Strömungsmengenregler Dichtung	Ersatzteil Strömungsmengenregler OV-Art.Nr.: 9010320 Stückliste:

Technische Änderungen vorbehalten.
 901032081 06/2016

Flow controller Ring gasket	Spare part Flow controller OV item no.: 9010320 Parts list:

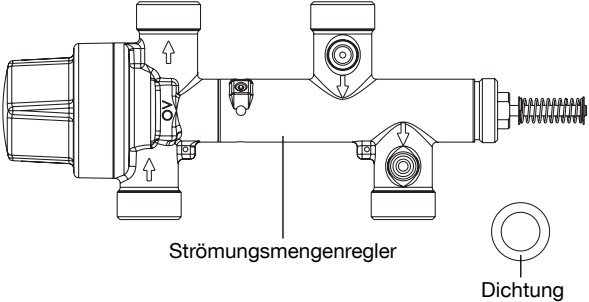
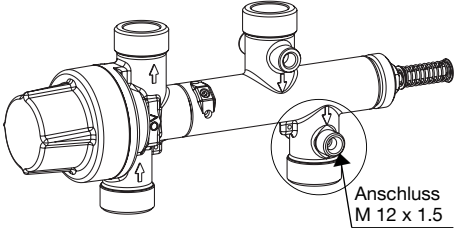
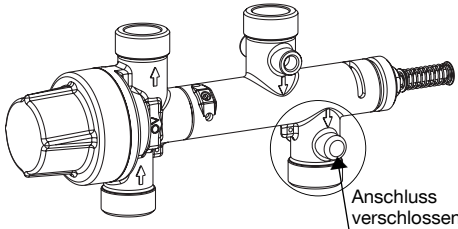
Anzahl	Bezeichnung	1 x	Strömungsmengenregler	5 x	Dichtring G $\frac{3}{4}$
Anzahl	Bezeichnung						
1 x	Strömungsmengenregler						
5 x	Dichtring G $\frac{3}{4}$						
 Anschluss M 12 x 1.5	Strömungsmengenregler mit zusätzlichem Anschluss für die Zirkulationsleitung der Heizungsseite (gebogenes Kupferrohr).						
Verschiedene Varianten der Wohnungsstationen: Beim Einbau des Strömungsmengenreglers ist zu beachten, welche Ausführung bisher in der "Regudis W"- Station verbaut ist.							
 Anschluss verschlossen	Variante: Strömungsmengenregler ab Mai 2016 Ersatzteil: OV-Art. Nr.: 1343050

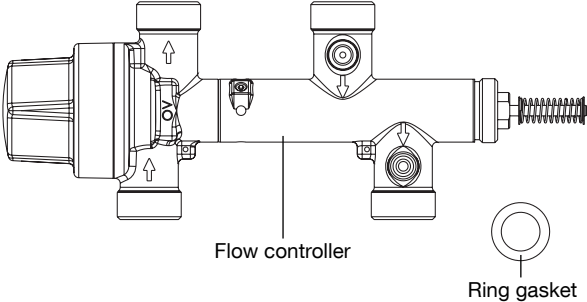
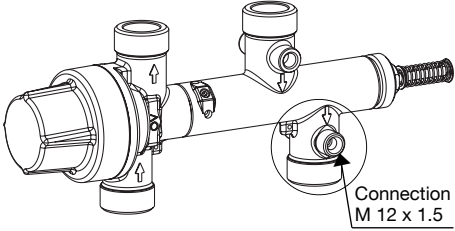
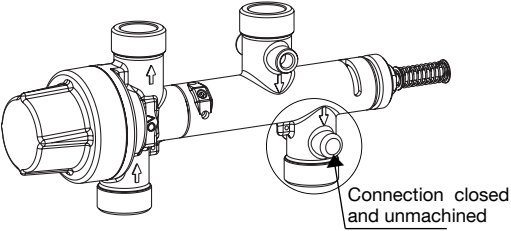
Qty.	Designation	1 x	Flow controller	5 x	Ring gasket G $\frac{3}{4}$
Qty.	Designation						
1 x	Flow controller						
5 x	Ring gasket G $\frac{3}{4}$						
 Connection M 12 x 1.5	Flow controller with additional connection for the circulation pipe on the heating side (bent copper pipe).						
Different dwelling station models: When replacing the flow controller, the model installed in the dwelling station “Regudis W” must be observed as follows.							
 Connection closed and unmachined	Model: Flow controller since May 2016 Spare part: OV item no.: 1343050

Robinet pressostatique de priorité E.C.S. Joint d'étanchéité	Pièce de rechange Robinet pressostatique de priorité E.C.S. Réf. OV: 9010320 Nomenclature:

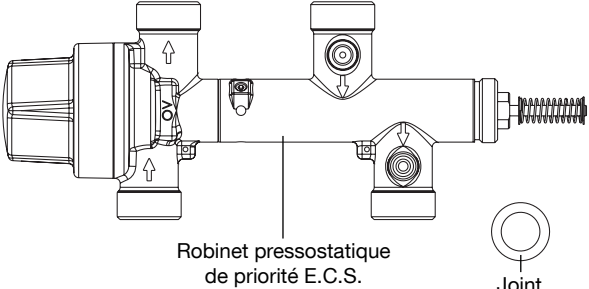
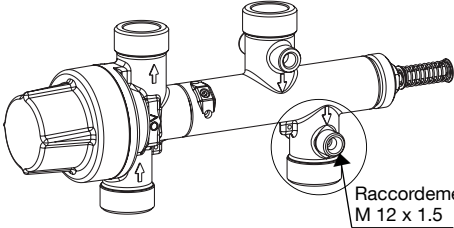
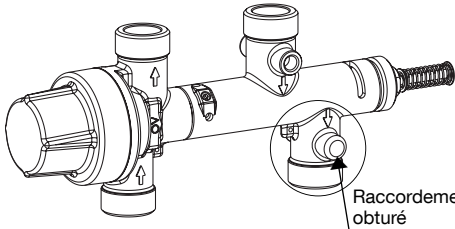
Nombre	Désignation	1 x	Robinet pressostatique de priorité E.C.S.	5 x	Joint d'étanchéité G 3/4
Nombre	Désignation						
1 x	Robinet pressostatique de priorité E.C.S.						
5 x	Joint d'étanchéité G 3/4						
 Raccordement M 12 x 1.5	Robinet pressostatique de priorité E.C.S. avec raccord additionnel pour la conduite de bouclage d'E.C.S. sur le côté chauffage (tube en cuivre cintré).						
Différents modèles de la station d'appartement: Avant le montage du robinet pressostatique de priorité E.C.S., il est à déterminer laquelle de ses versions était installée jusqu'à présent dans le «Regudis W».							
 Raccordement obturé	Version: Robinet pressostatique de priorité E.C.S. à partir de Mai 2016 Pièce de rechange: Réf. OV: 1343050
